Objet : Demande d'accès # 2015-07-54– Lettre réponse

Nous donnons suite à votre demande, reçue le 22 juillet dernier, concernant les rapports d'inspections des sites de forage en cours sur l'Île d'Anticosti.

RA-P-PORT D'INSPECTION
Centre de contrôle environnemental du Québec

But de l'inspection : Vérifier l'utilisation de prises d'eau temporaires et de systèmes de récupération des boues de sondage à l'île d'Anticosti. Dans un même temps, vérifier l'aménagement de la ligne de détente et la fosse à brûlage. - Hydrocarbures Anticosti s.e.c

Photo 8: Traces du muskeg

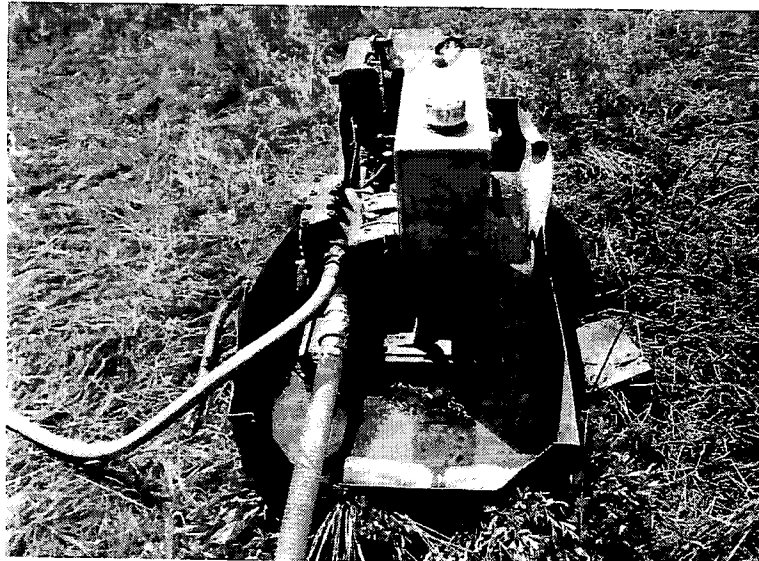
Je vais voir la prise d'eau installée à environ 1,2 kilomètre du site de forage, dont 1 kilomètre dans un sentier de véhicule tout terrain. Dans le sentier, une pompe à mi-parcours a dû être installée coordonnée géographiquement 49,724936 degrés Nord; 63,903682 degrés Ouest (photo 5). Celle-ci a été installée dans un bassin de rétention. Mesure du réservoir de diesel de la pompe 17cm par 26cm par 53cm, donc capacité de 23,4 litres. Le bassin de rétention mesure 5cm par 65cm par 152cm, donc capacité totale de 49,4 litres. Le bassin n'est pas au niveau, ce qui réduit considérablement sa capacité de rétention. De plus, de l'eau est présente jusqu'à 2,5cm de hauteur du côté le plus bas. Au certificat d'autorisation la capacité devait d'être 3 fois celle du réservoir de diesel. Le milieu où la pompe a été installée a l'apparence d'une tourbière arborescente (photo 6). Le milieu a été traversé avec la machinerie (muskeg) L'étendue d'eau, servant à l'alimentation de la pompe, fait partie de la rivière Sainte-Marie. Le contour à l'apparence d'une tourbière (30 centimètres de tourbe à confirmer lors de la prochaine inspection). Afin d'installer la crépine et la chaudière servant de filtre, un trou, creusé avec une pelle (à main) a été fait dans le milieu humide (photo 7). La machinerie (muskeg) a été au moins jusqu'à 5,20 mètres (trace clairement visible de la machinerie) du niveau d'eau

actuel (photo 8). La pompe et le réservoir de diesel est la même que celle à mi-parcours (photo 9). Le bassin de rétention a été coupé en partie, sa mesure à 5cm par 66cm par 152cm, soit une capacité totale de 50,1 litres. Celui-ci est incliné vers sa partie la moins haute, ayant pour effet de diminuer grandement sa capacité de rétention. De l'eau, jusqu'à une hauteur de 2,3cm est présente du côté le plus bas. Emplacement de la pompe 49,725153 degrés Nord; -63,892378 degrés Ouest.

Photo 2 - Première pompe sur la prise d'eau. Bacs de récupération de diesel plein d'eau huileuse.

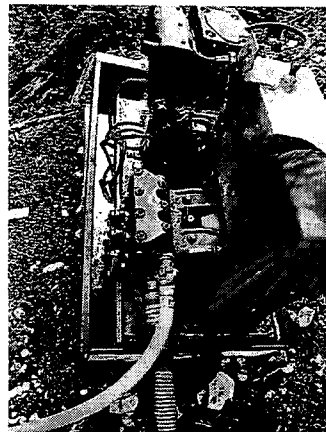
- Les bacs présents sous les pompes de la prise d'eau, afin de récupérer d'éventuelles fuites de carburant, sont pleins d'eau. Il en va de même pour les trois pompes. Le bac sous première pompe est le plus plein des trois avec les trois quarts de sa capacité. Les bacs de la seconde et troisième pompe sont pleins à moitié. Ces bacs sont prévus au certificat d'autorisation émis le 2014-07-11 afin de récupérer d'éventuelles fuites de diesel. Celles-ci doivent pouvoir contenir 3 fois la capacité du réservoir de carburant de la pompe. Les dimensions des bacs ont été vérifiées par un inspecteur m'ayant précédé et sont conformes à ces exigences. Cependant, comme lors de mon inspection les bacs sont remplis d'eau, ils ne peuvent plus contenir 3 fois la capacité du réservoir de diesel qui alimente la pompe.

Je me rends à la roulotte de traitement des eaux de procédés. Je parle avec 53-54 Je lui demande de faire pomper les eaux huileuses présentes dans les bacs sous les pompes. Il me dit qu'il ne peut pas quitter son poste mais il contacte quelqu'un présent au site de Lac Martin afin que ce soit fait. Je lui demande ce qu'il sera fait de ces eaux. Il me répond qu'elles seront accumulées dans des récipients et qu'un contremaître viendra les chercher pour en disposer à Port-Menier dans un lieu autorisé.

2014-08-22 – 16h45 – Suite à mon inspection du site Lac Martin, je croise à nouveau la prise d'eau du site Chicotte. Les bacs de récupération de diesel ont été pompés et sont vides.

Photo 1
béton qui a coulé en dehors de la plateforme

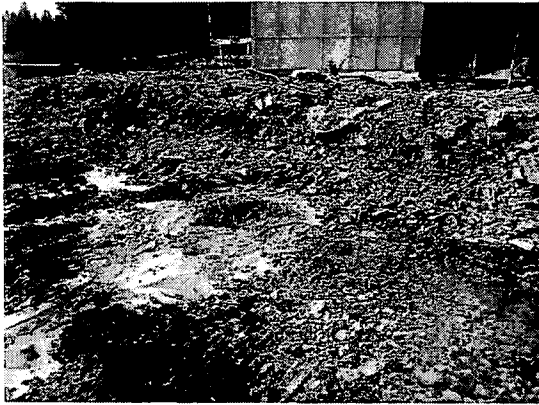
- La cimentation du puit a été complétée durant la nuit. (Information reçue de monsieur Alain Lefebvre du MERN)
- Il y a présence de béton durci sur la plateforme de sondage ainsi qu'en dehors de celle-ci. Ce béton semble provenir du lavage de la bétonnière mobile utilisée pour cimenter le puit de sondage. Je demande à monsieur Mabrouk Ouederni, responsable des forages, pour quelle raison ce béton s'est retrouvé en dehors de la plateforme de sondage. Il me dit qu'il ne sait pas comment ce béton est arrivé là. Il me dit que ce béton provient probablement du lavage des bétonnières mobile compte tenu que la cimentation du puit a eu lieu durant la nuit du 4 au 5 août 2014. **Non-conformité à l'article 66 al.1 de la loi sur la qualité de l'environnement.**

- Je mesure à l'aide d'un ruban à mesurer la superficie de sol recouverte de béton située en dehors de la plateforme de sondage. Celle-ci est de 22,2 m². (photos 1 à 3)

- Le béton a été ramassé et mis dans des sots. (photos 4 à 6)
- Je rencontre monsieur Mabrouk Ouederni, Il me dit que les sots seront transporté au lieu d'enfouissement situé à proximité de Port-Menier.
- Le site n'est plus en opération et la démobilitation est en cours.

Photo 1 - Crépine ne reposant pas dans un récipient perforé, mais directement sur le lit du cours d'eau.

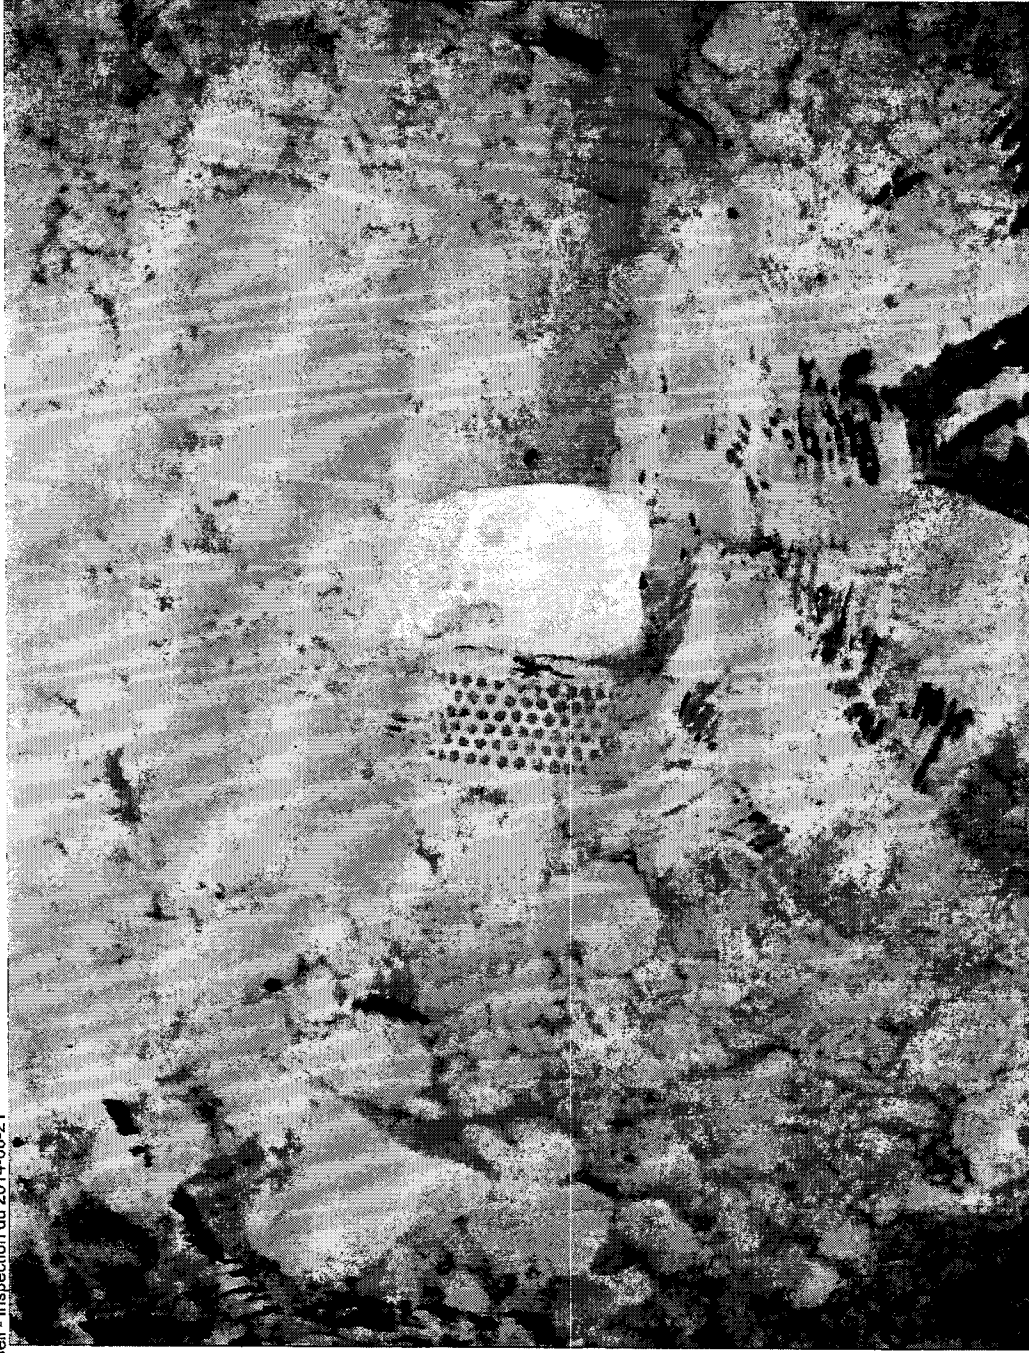
- Étant titulaire d'une autorisation [Utilisation de prises d'eau temporaires et de systèmes de récupération des boues de sondage à l'Île d'Anticosti, émise le 11 juillet 2014 et modifiée le 13 août 2014], ne pas avoir respecté les conditions lors de la réalisation du projet, de la construction, de l'utilisation ou de l'exploitation de l'ouvrage, à savoir :
 - ne pas avoir apposé la crépine de la prise d'eau dans un récipient perforé le 15 août 2014, au site de sondage Chicotte;
 - ne pas avoir apposé la crépine de la prise d'eau dans un récipient perforé le 21 août 2014, au site de sondage Bell;
